Statsforvaltaren i Vestland

2025/1854

Fråsegn til melding om landstraum til Tampen-området, Bremanger kommune

Kart frå meldinga med innteikna alternativ for landstraum til Tampen.

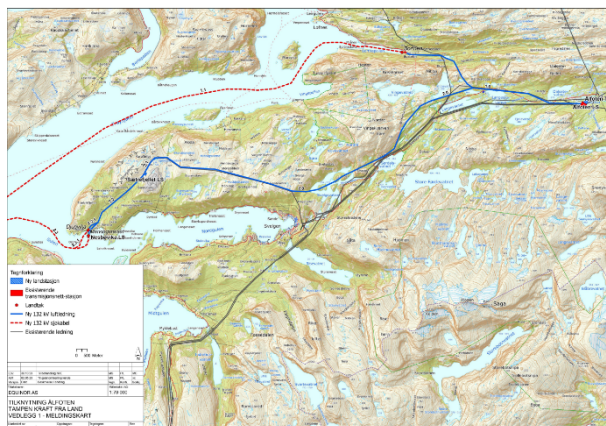
Traséalternativ 2.0 kjem nær Sjørdalen naturreservat, men ser ut til å vere planlagt utanfor vernegrensa. Linja kjem derimot gjennom eit område med tette registreringar av raudlisteartar sør for Nibbevatnet, og dette er omtalt i meldinga.

Det er registrert ein sterkt truga fugleart som er svært følsam for forstyrringar i hekketida nær alternativ 2.2. Vi ber om at konsulentselskapet tek kontakt med oss for å få nærare opplysningar om denne registreringa.

Luftlinja til Bortnen, alternativ 1.0., vil gå i eit område med fleire viktige naturtypar, mellom anna boreonemoral regnskog. Ut frå det grove oversiktskartet ser det ut til at det blir forsøkt å leggje linja utanom viktige naturtypelokalitetar.

For den marine delen er det viktig med ROV-kartlegging av traséen. Det registrert viktige lokalitetar med større tareskogførekomstar ved begge landfallalternativa for sjøkabelen, noko som òg er omtalt i meldinga.
